Commune de Crésuz

Adaptation du PAL suite à son approbation du 2 décembre 2020

Rapport explicatif

Dossier d'approbation

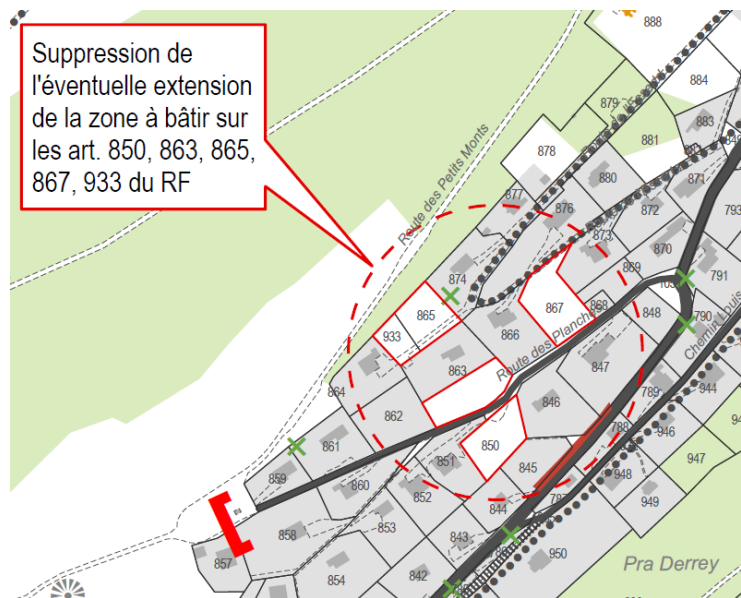
| Extension future de la zone à bâtir | L'extension de la zone à bâtir est supprimée pour les articles 850, 863, 865, 867 et 933 RF. L'extension sur ces parcelles ne dispose pas d'une desserte en transports publics selon le Service de la mobilité (SMO). |

Justification : selon la décision d'approbation de la DIME

Modification du tracé du chemin de randonnée pédestre

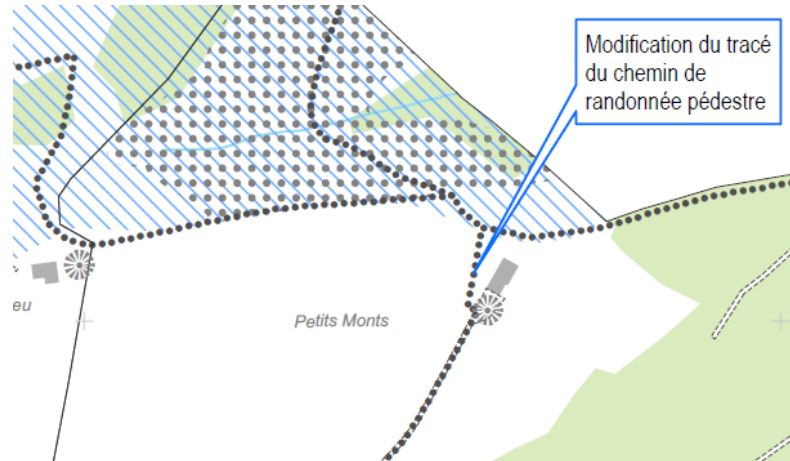
Le tracé du chemin de randonnée pédestre a été déplacé au Nord-Ouest du chalet des Petits Monts selon le préavis de l'Union fribourgeoise du tourisme.

Intégration du périmètre de la zone à vitesse modérée

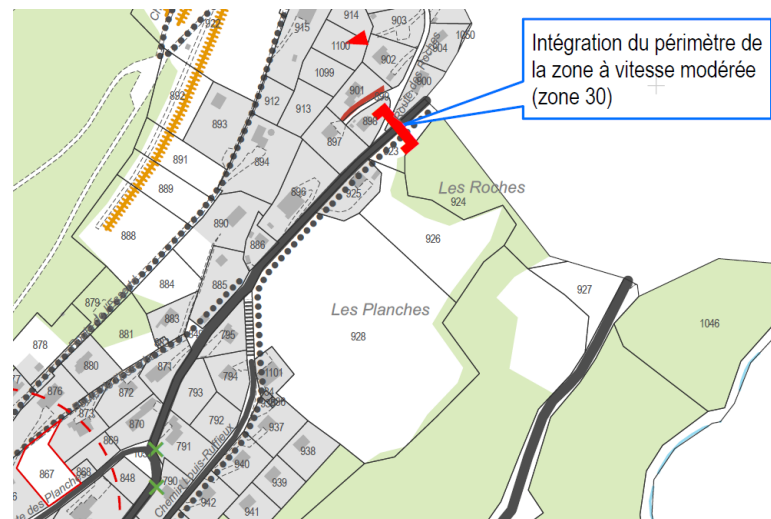
Le périmètre de la zone à vitesse modérée est intégré au plan selon le préavis du SMo.

Suppression de l'arrêt de bus

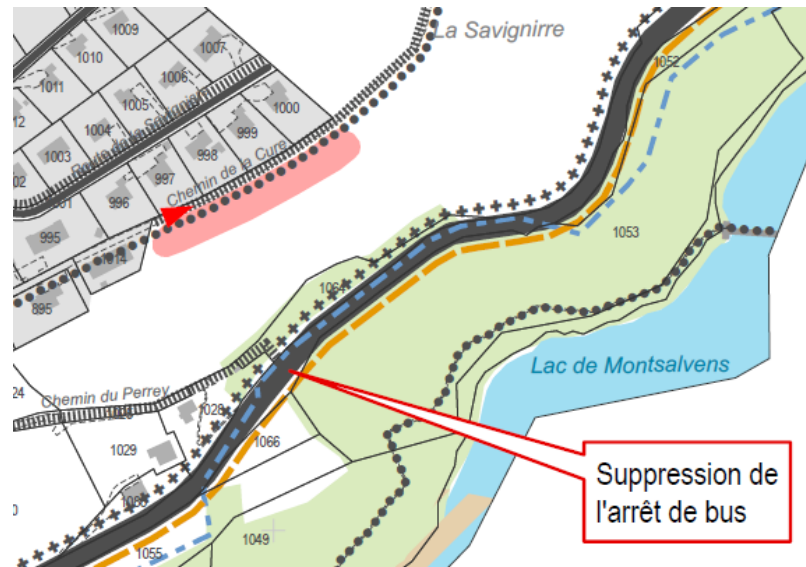
L'arrêt de bus "Crésuz, La Fin" a été supprimé selon la situation actuelle.

Modification de l'arrêt de bus du statut "existant" au statut "à améliorer"

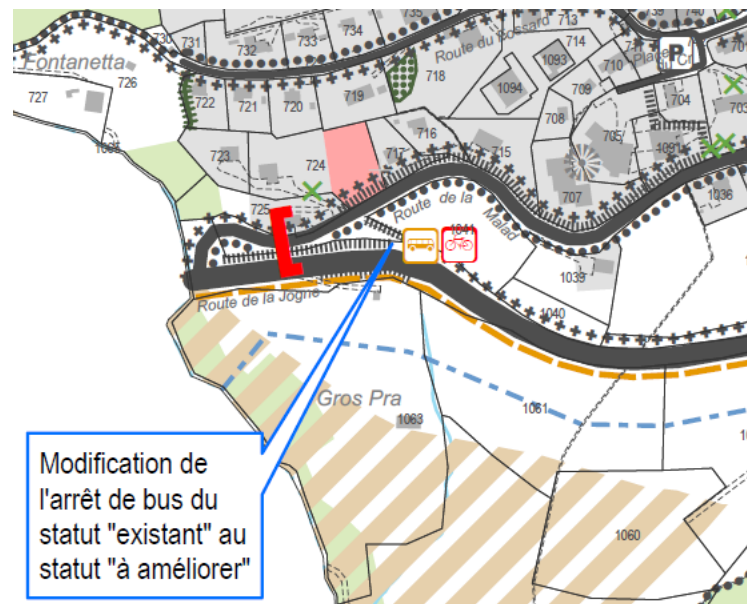
L'arrêt de bus "Crésuz, Village" n'est pas conforme à la loi de 2004 sur l'égalité pour les handicapés (LHand RS 151.3). De ce fait, le statut de l'arrêt de bus passe de "existant", à "à améliorer".
